大型バス電気装置（電気配線）のリコールについて

平成 29年12月7日

リコール届出番号4156

改善箇所説明図

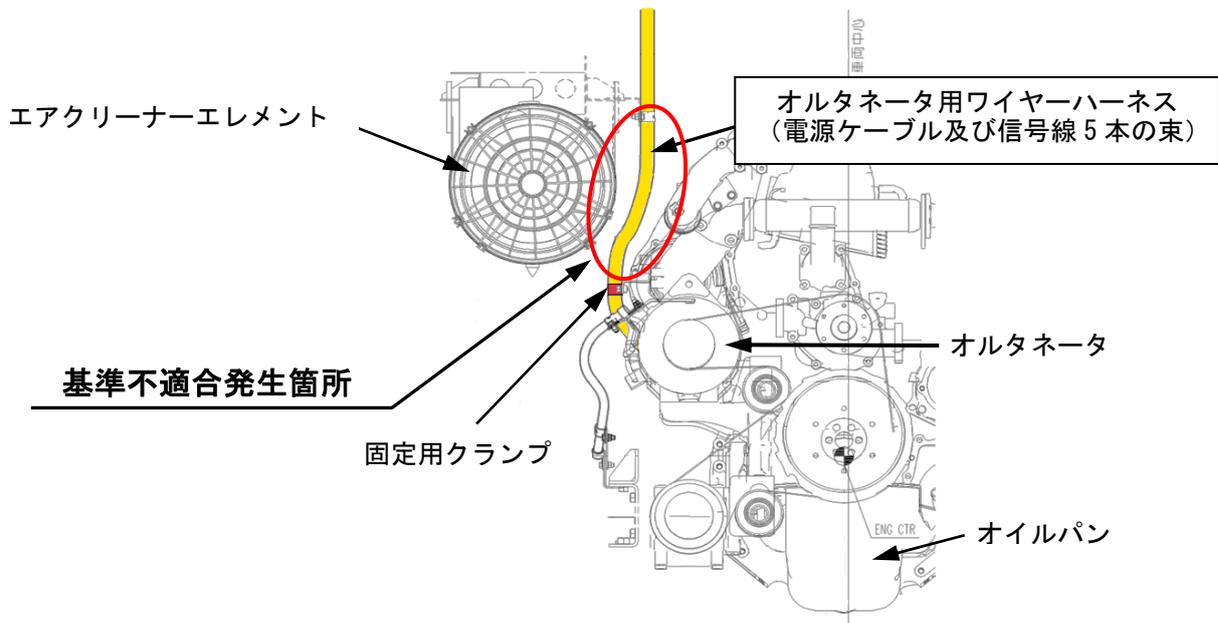
大型バスの発電機に接続されているワイヤーハーネスにおいて、電源ケーブルと信号線の固定方法が不適切なため、走行中の車体振動により信号線が損傷・断線することがある。そのため、そのままの状態で使用を続けると、発電制御ができなくなり、発電機によるバッテリーの充電が行われず警告灯が点灯し、最悪の場合、走行不能になるおそれがある。

全車両、信号線を新品に交換のうえ再度配策し、結束バンドで固定する。
